Reklamation – Complaint Gehäuse Dimmbox Part-No#.4027963 Date: June 28th 2017

- Anlieferung/Delivery am/on 22.06.2017 , 260 Stück/pcs mit/with LS/Delivery Note 218659

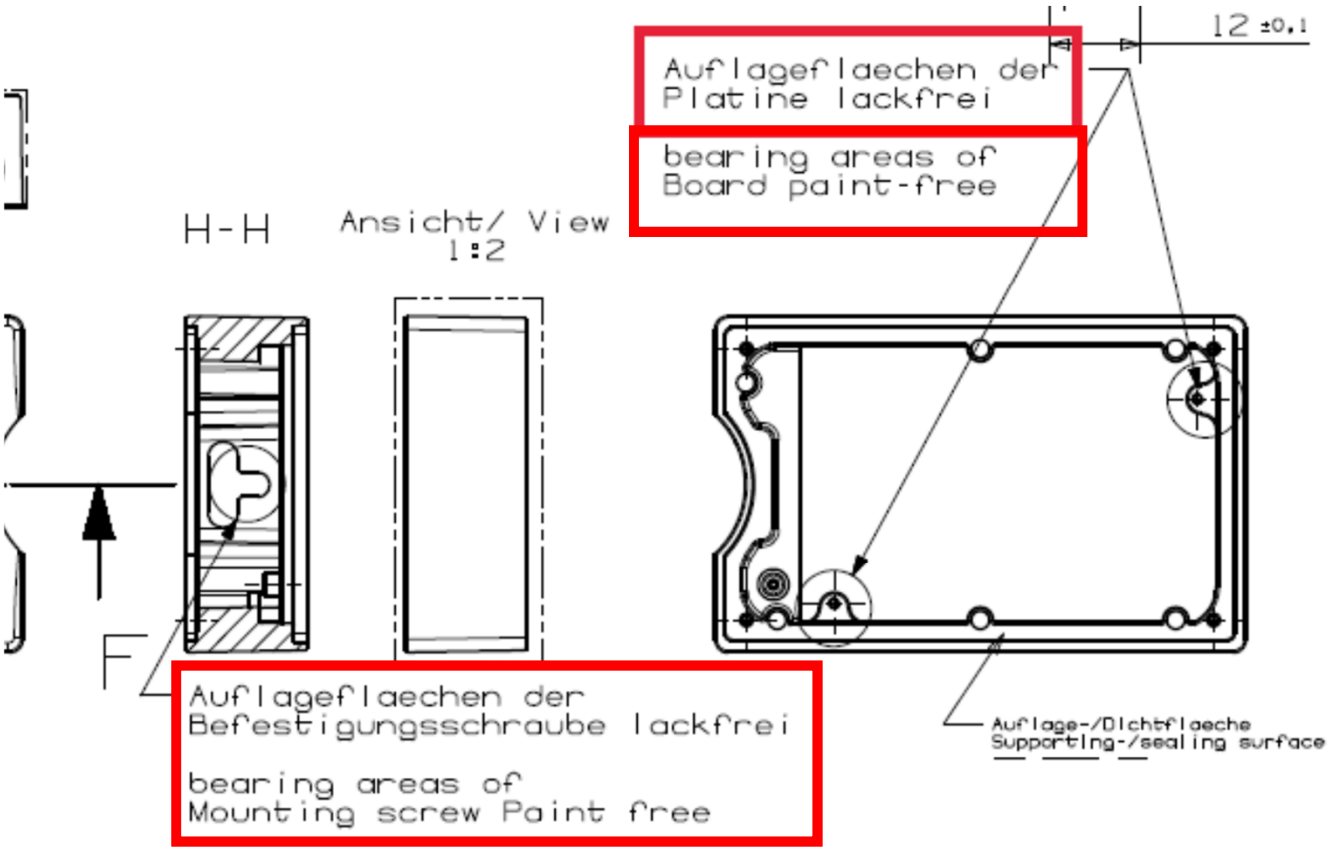
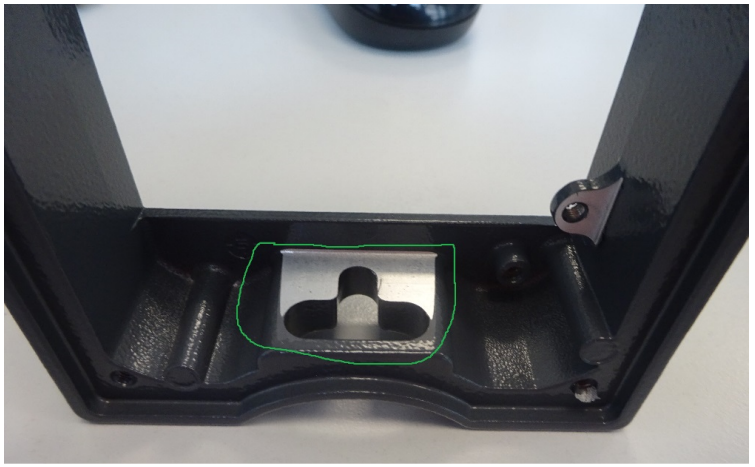
Fehlerbeschreibung:
Teile entsprechen nicht der Zeichnung. Sind an den rot Markierten Stellen nicht lackfrei

Fault description:
Parts do not correspond to drawing.
Red marked areas (on pictures to the right) are not paint-free.

Durch einen internen Nacharbeitsauftrag werden die Teile nachträglich ausgebessert .

All parts must be reworked at Irlbacher.
